### **Vorhabenbezogener Bebauungsplan „Nördliches Dichterviertel – Teil III Kleiststraße“**

#### **Abwägung der eingegangenen Stellungnahmen im Rahmen der Öffentlichkeitsbeteiligung und Beteiligung der Behörden und sonstigen Träger öffentlicher Belange**

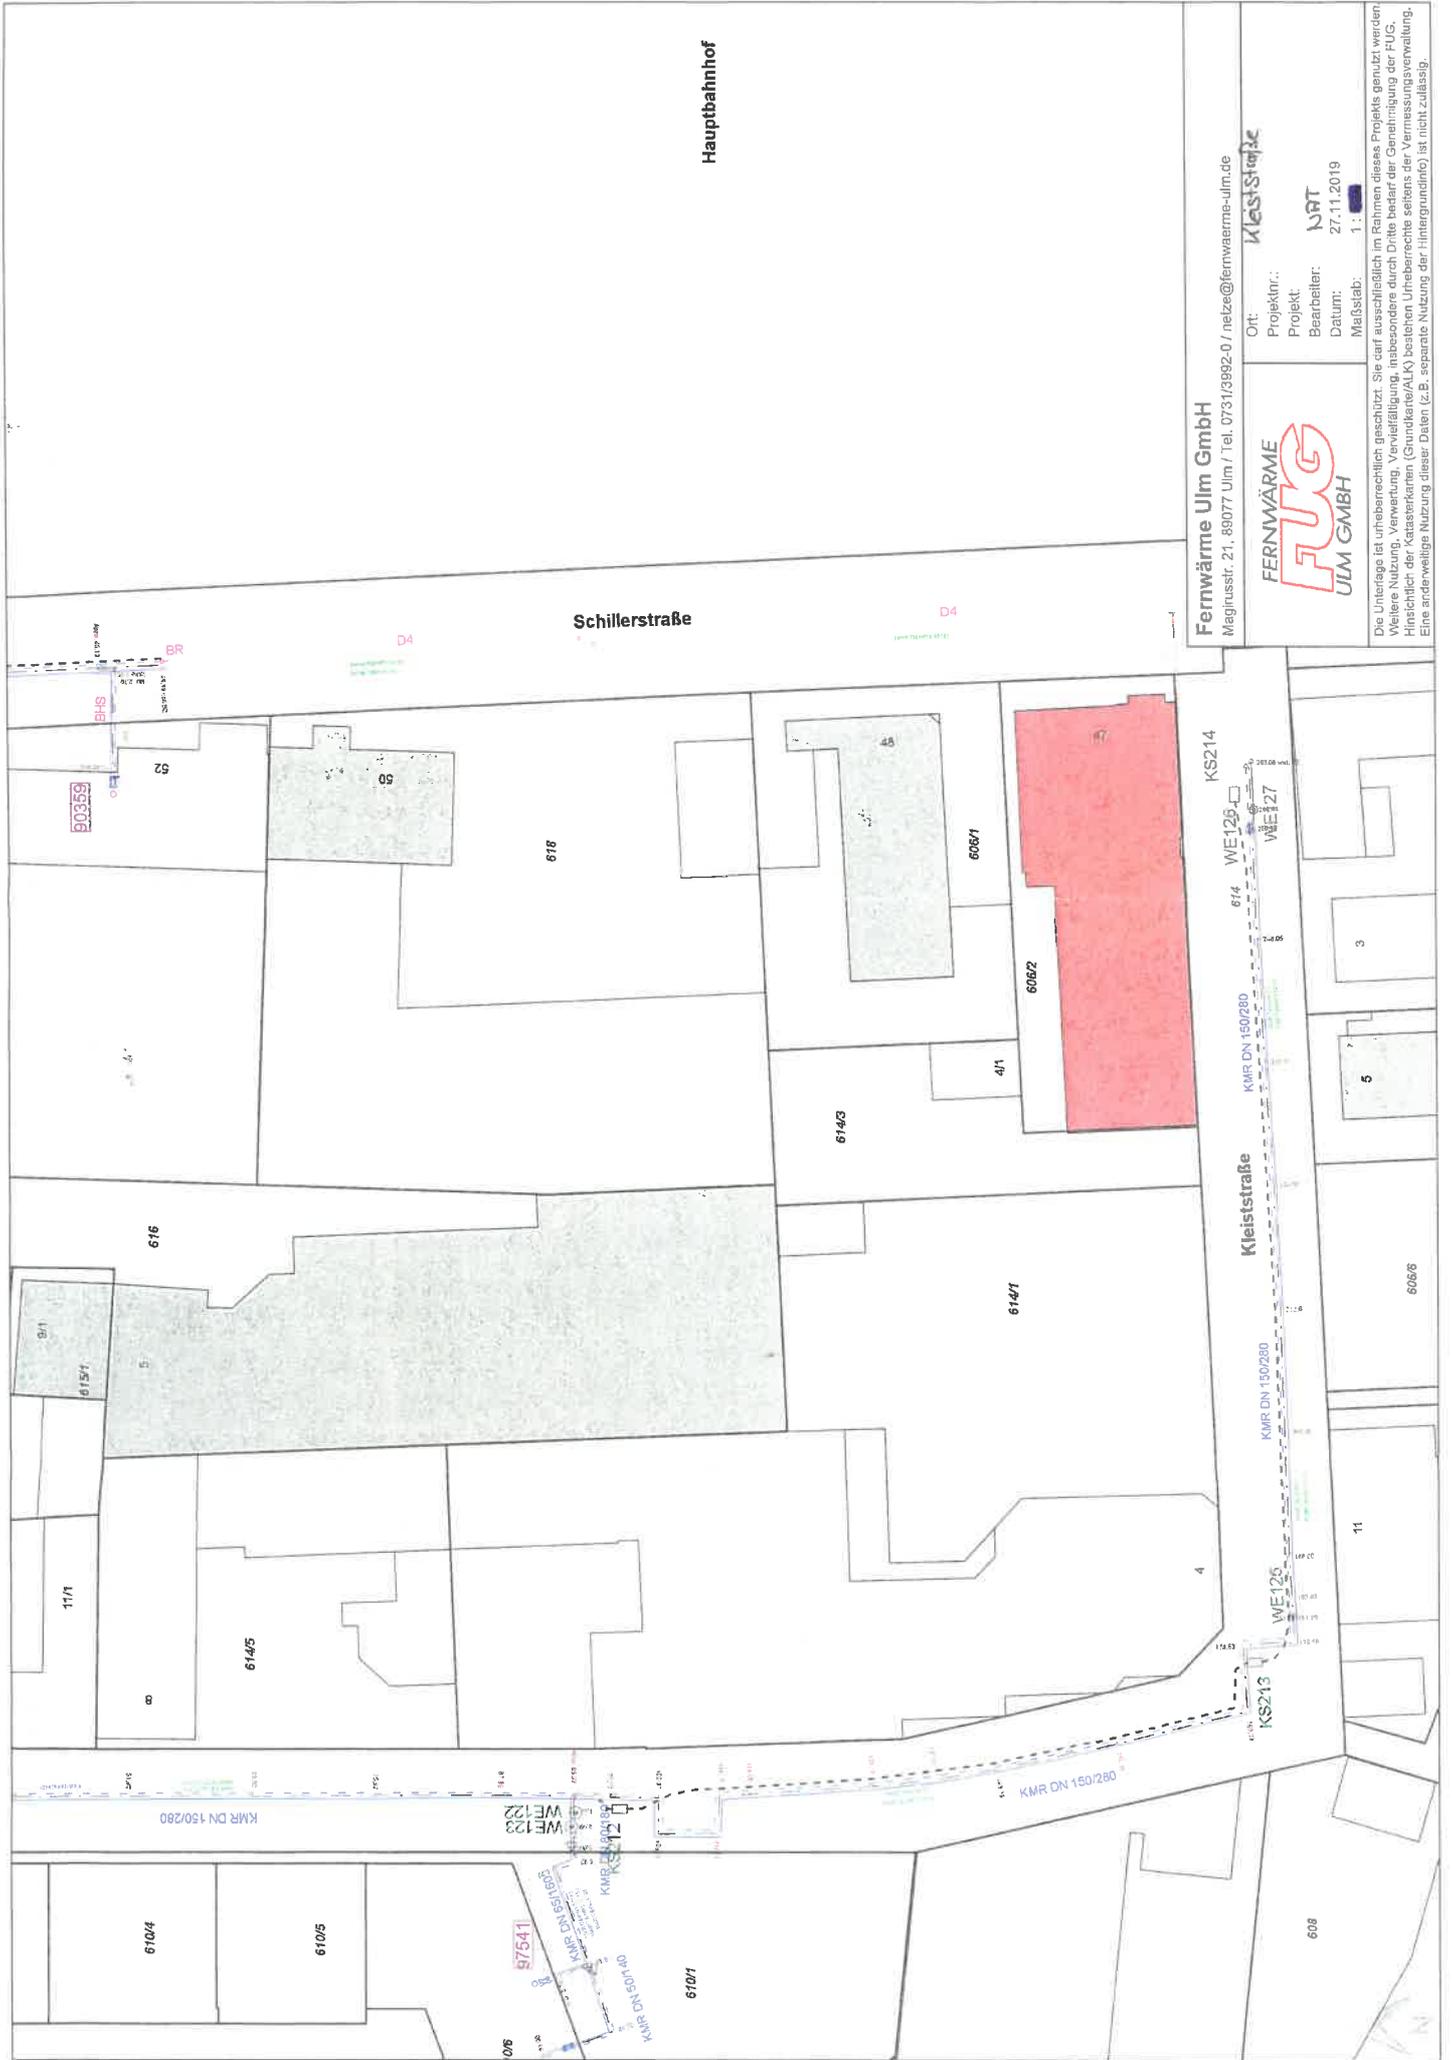
Sollte dies der Fall sein, so ist die Planung des Fernwärme-Hausanschlusses zwingend im Vorfeld mit der FUG abzustimmen. Der geplante Übergaberaum des o. g. Neubaus muss sich im südlichen bzw. westlichen Teil des 1. Untergeschosses zur Kleiststraße hin befinden. Ein Anschluss auf der nördlichen Gebäudeseite ist nicht möglich.

Die Lage der bestehenden Fernwärmeleitungen ist im beigelegten Lageplan 1:500 ersichtlich.
